اطلاعیه فنی

شماره: ۱۳۹۵-۱۳۴

نوع خودرو: H30 CROSS

عنوان: رویه رفع ایراد خاموش شدن خودرو H30 در حرکت

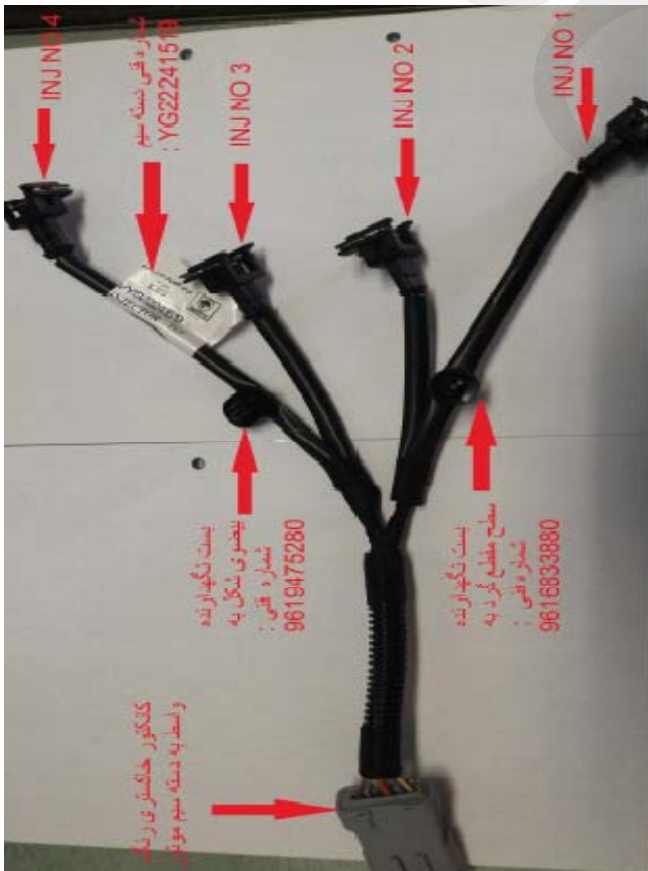
به اطلاع کلیه نمایندگان مجاز می‌رساند، در صورت مراجعه خودرو H30 Cross با ایراد خاموش شدن خودرو در زمان گردش فرمان و در حالت دنده عقب، ابتدا شماره فنی دسته سیم انژکتور را کنترل نموده و در صورتیکه شماره فنی دسته سیم انژکتور **YG22241519** بود، مطابق مراحل زیر اقدام نمائید.

- ۱- با باز نمودن اینترکانکتور (خاکستری) رابط دسته سیم و سوکت های انژکتور، دسته سیم را دمونتاز نمائید.
- ۲- دسته سیم انژکتور دارای دو شاخه است که یک شاخه با بست نگه دارنده با سطح مقطع گرد برای سیلندرهاى ۱ و ۲ و شاخه دیگر با بست نگه دارنده با سطح مقطع بیضی برای سیلندرهاى ۳ و ۴ می باشد.
- ۳- بمنظور رفع ایراد خودرو ضروریست با جابجا نمودن شاخه ها ترتیب اتصال سوکت های انژکتور اصلاح گردد. به عبارتی برای انژکتورهای ۱ و ۲ از سوکت های شاخه دسته سیم ۳ و ۴ استفاده می گردد.
- ۴- بست های نگه دارنده جدید را بصورت جابجا بر روی دسته سیم نصب نموده (برای شاخه ۱ و ۲ از بست بیضی و برای شاخه ۳ و ۴ از بست گرد استفاده گردد) و دسته سیم را مونتاژ نمائید.

شماره فنی	شرح قطعه
02507031	بست نگه دارنده (سطح مقطع بیضی)
02511008	بست نگه دارنده (سطح مقطع گرد)
